FICHE D'INFORMATION MATERIEL N°22

OBJET : Rupture des estropes (points d'attache) de voile

Matériels concernés : Voilures principales SOLO, PILOT et Tandem A2 de chez AERODYNE.

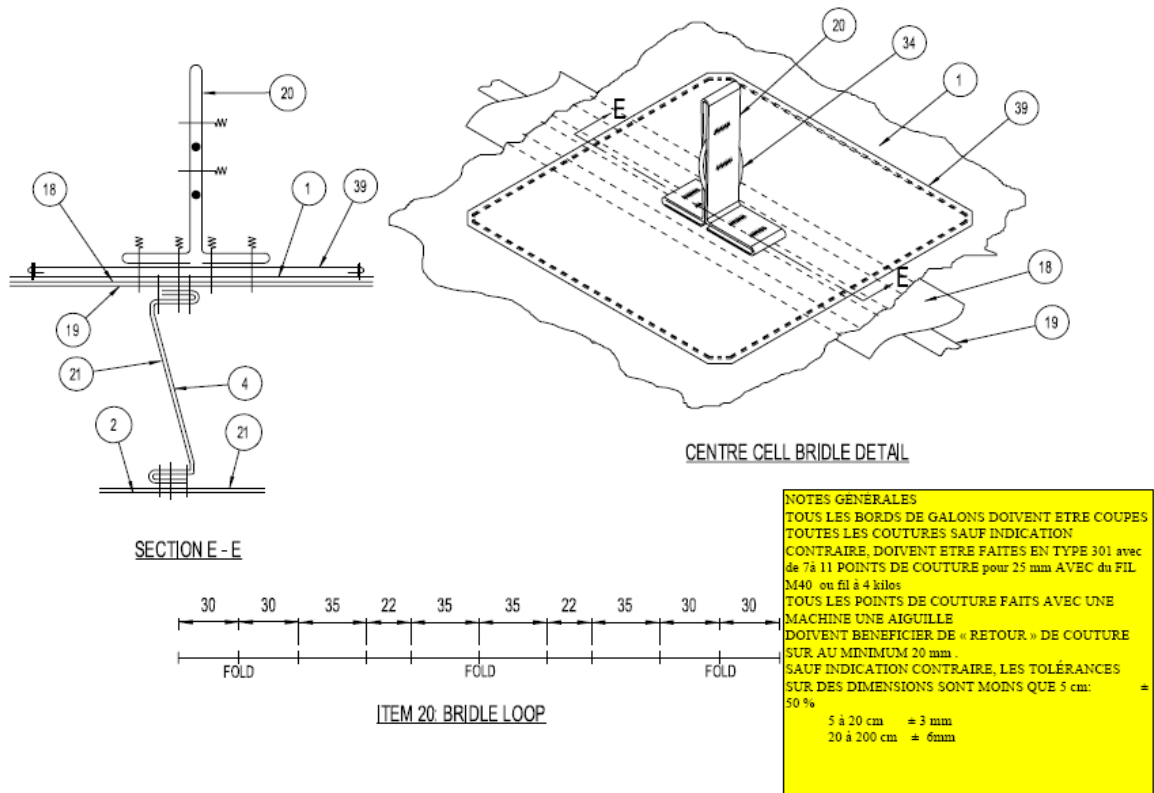
Texte : Alertée par des utilisateurs dont les drisses de liaison extracteur/voile se sont séparées de leur voile SOLO lors de l'ouverture, ainsi que par des observations d'amorces de décousure des estropes de voilures PILOT, la Commission Technique et Pédagogique a consulté la société AERODYNE sur le type de construction employé pour les estropes.

Les conséquences d'une faiblesse de montage (manque de renfort) entraînent des décousures pouvant provoquer la désolidarisation totale de l'attache et la perte de l'ensemble drisse de liaison, sac de déploiement, extracteur hand deploy.

Recommandations:

- surveiller à chaque saut l'estrope de la voilure
- rechercher des amorces de décousure

En cas de décousure, contacter le représentant AERODYNE local ou Arnold COLLENTEUR au 00 31 65 51 709 27 ou par e-mail a.collenteur@aerodyne-int.com
